**VYSVĚTLENÍ ZADÁVACÍ DOKUMENTACE Č. 1**  
**K VEŘEJNÉ ZAKÁZCE**  
**SNĚHOVÉ ZÁBRANY V ZIMNÍM OBDOBÍ**  
**2019/2020 A 2020/2021**

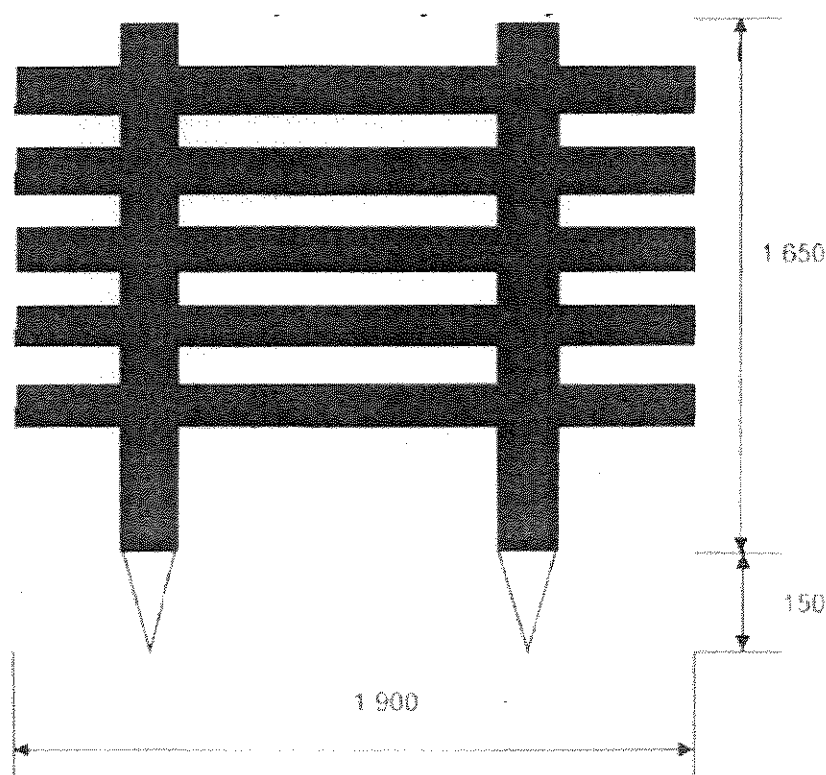
Chci se zeptat na bližší technickou specifikaci sněhové zábrany. Jak by měla přesně vypadat a z jakého materiálu by měla být vyrobena.

Jak by měla sněhová zábrana přesně vypadat se nedá s ohledem na více typů sněhových zábran přesně specifikovat. Preferujeme osazování dřevěných sněhových zábran viz obrázek (minimální rozměry). Po osazení sněhových zábran musí být jejich výška minimálně 120 cm. Existují různá provedení sněhových zábran, účastník si musí zvolit takové, které zajistí maximální pevnost po osazení, aby vlivem povětrnostních podmínek nedocházelo k jejich vyvrácení. V případě, že dojde k jejich vyvrácení, tak musí účastník zajistit opravu, aby sněhová zábrana plnila svůj účel.
